## ACサーボアンプ MINAS A6ファミリー 前面パネルの形状とコネクタ表示の変更に関するお知らせ

■対象機種：MINAS A6ファミリー サーボアンプの全機種

■対象品番：M△DL\*\*\*\*\*

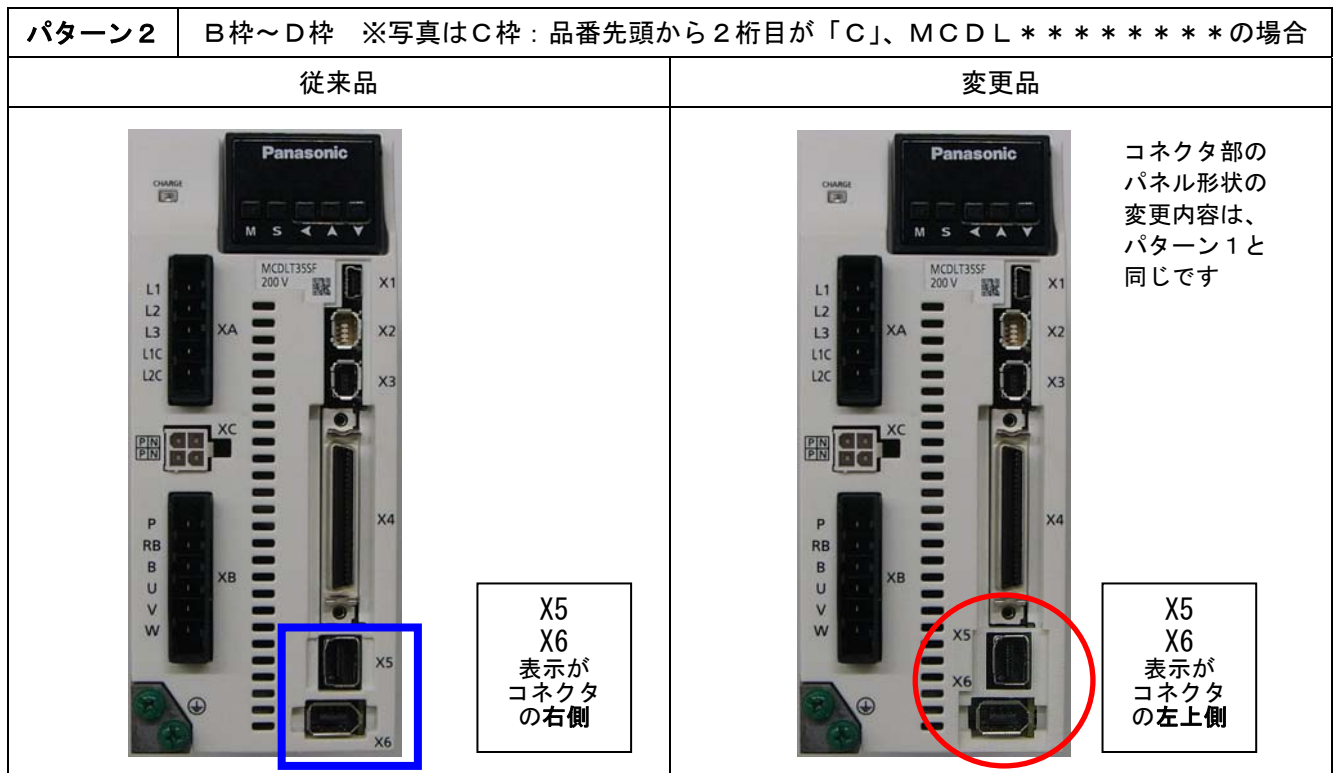
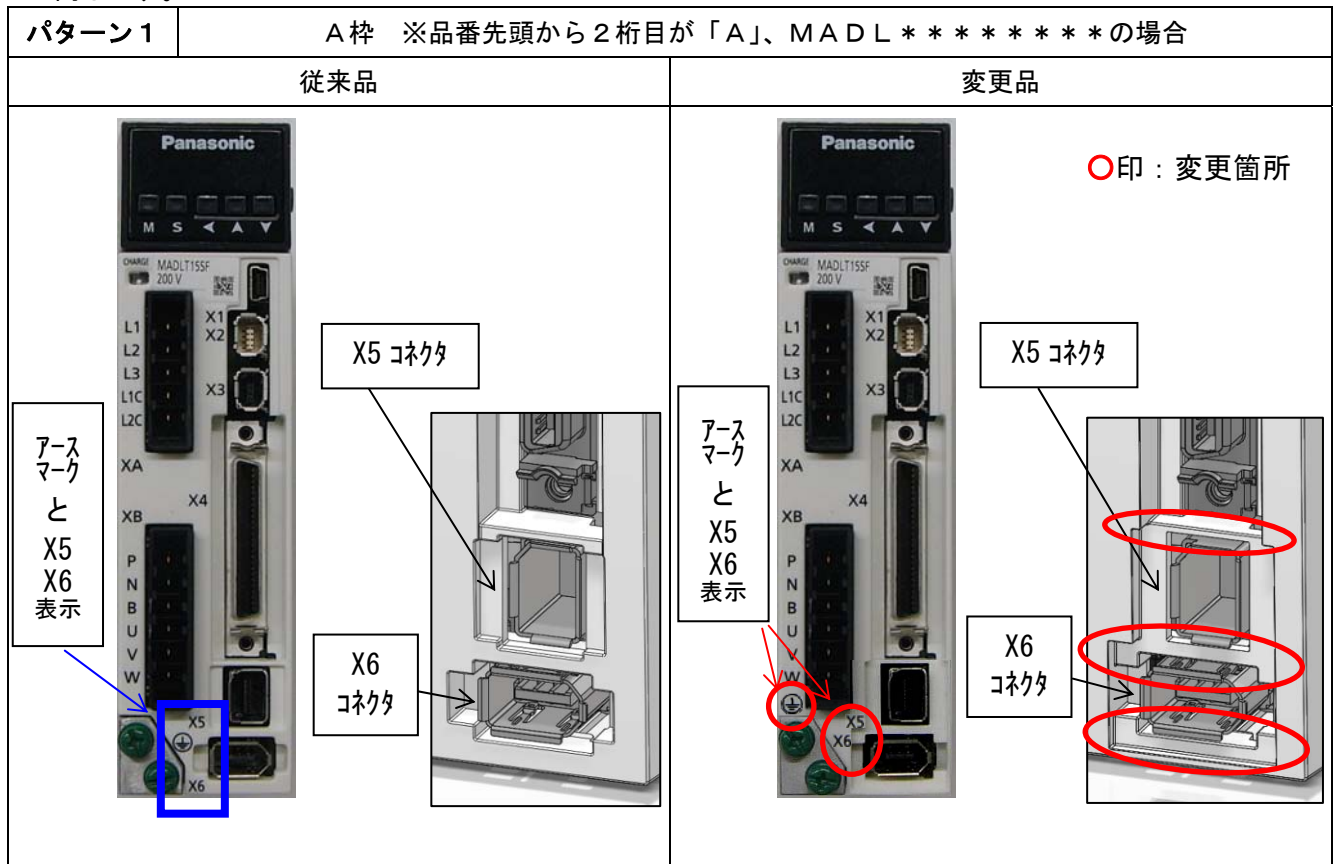
- (1) 前面パネルのコネクタ表示「X5」、「X6」の開口部の形状を変更いたします。  
パネル表面から一段落としている形状を大きくします。
- (2) コネクタ表示「X5」、「X6」の記載内容（書体、大きさ）に変更はございませんが、  
「X5」、「X6」の表示位置が変わります。
- (3) A枠（品番先頭から2桁目が「A」）は、アースマークの表示位置が変わります。
- (4) この形状変更によるサーボアンプの特性や性能、外形寸法図に記載の寸法に変更は  
ございません。また、樹脂材料や樹脂の色についても変更はございません。  
・カタログ・取扱説明書は、順次変更いたします。
